**SUIVI DES REPONSES AUX DEMANDES DE COMPLEMENTS  
FORMULEES PAR LA DDT DE LA VIENNE  
DANS LE CADRE DE L'INSTRUCTION DU PROJET  
CENTRALE AGRI-SOLAIRE DE LA PLAINE**

# MIGNALOUX-BEAUVOIR / CAS DE LA PLAINE / Projet EST

PC n° 086 157 21 X0029

PC n° 086 157 21 X0030

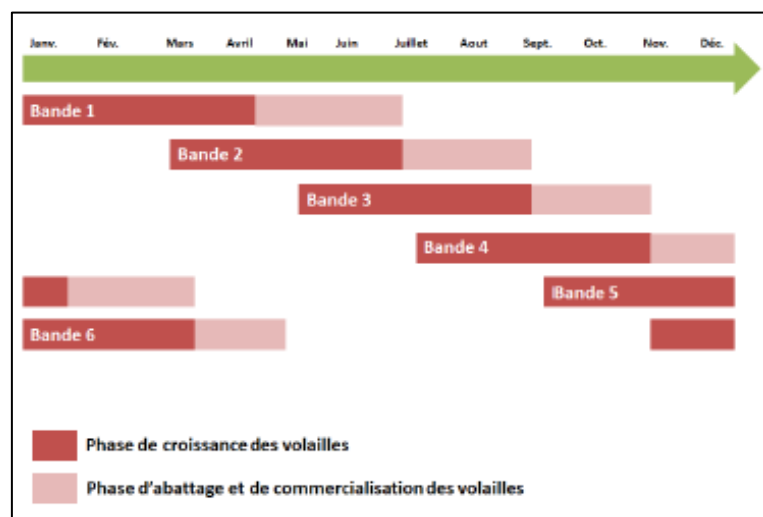
- PC06 - Un document graphique permettant d'apprécier l'insertion du projet de construction du bâtiment agricole dans son environnement [Art. R. 431-10 c) du code de l'urbanisme] - Nombre d'exemplaires : 1 exemplaire par dossier.

Un photomontage du bâtiment agricole dans son environnement a été édité et imprimé au nombre d'exemplaires voulu.
